ПАСПОРТ

доступности для инвалидов объекта и предоставляемых на нем
услуг в сфере образования (далее - услуги)

Северо-Западный филиал Федерального государственного бюджетного образовательного учреждения высшего образования «Российский государственный университет правосудия» (г. Санкт-Петербург).г. Санкт-Петербург, Александровский парк, дом 5, литер Б.

Заключение по результатам обследования

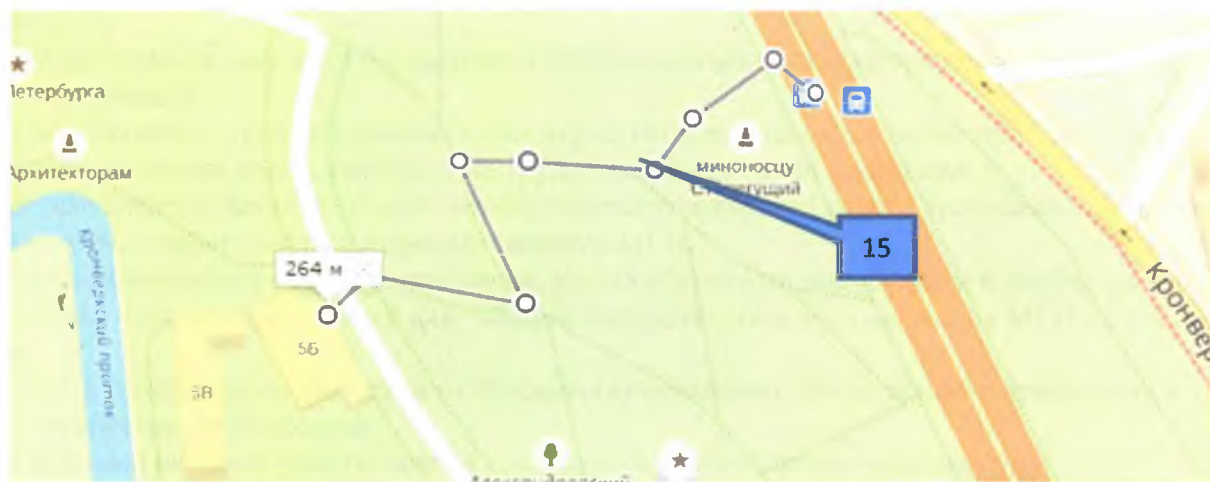
3	Автостоянки для инвалидов	
3.1	14. Отсутствует выделенное машино-место что не соответствует п.4.2. Рекомендовано предусмотреть 5% , но не менее одного места для автотранспорта инвалидов на кресле-коляске. Выделяемые места должны обозначаться знаками, принятыми ГОСТ Р 52289 и ПДД на поверхности покрытия стоянки и продублированы знаком на вертикальной поверхности (стене, столбе, стойке и т.п.) в соответствии с ГОСТ 12.4.026*, расположенным на высоте не менее 1,5 м (* Вероятно ошибка оригинала. Следует

П. 4.2.2. Места для личного автотранспорта инвалидов желательно размещать вблизи входа в предприятие или в учреждение, доступного для инвалидов, но не далее 50 м, от входа в жилое здание - не далее 100 м. Площадки для остановки специализированных средств общественного транспорта, перевозящих только инвалидов (социальное такси), следует предусматривать на расстоянии не далее 100 м от входов в общественные здания.

П. 4.2.4. Разметку места для стоянки автомашины инвалида на кресле-коляске следует предусматривать размером 6,0 х3,6 м, что дает возможность создать безопасную зону сбоку и сзади машины - 1,2 м. Если на стоянке предусматривается место для регулярной парковки автомашин, салоны которых приспособлены для перевозки инвалидов на креслах-колясках, ширина боковых подходов к автомашине должна быть не менее 2,5 м
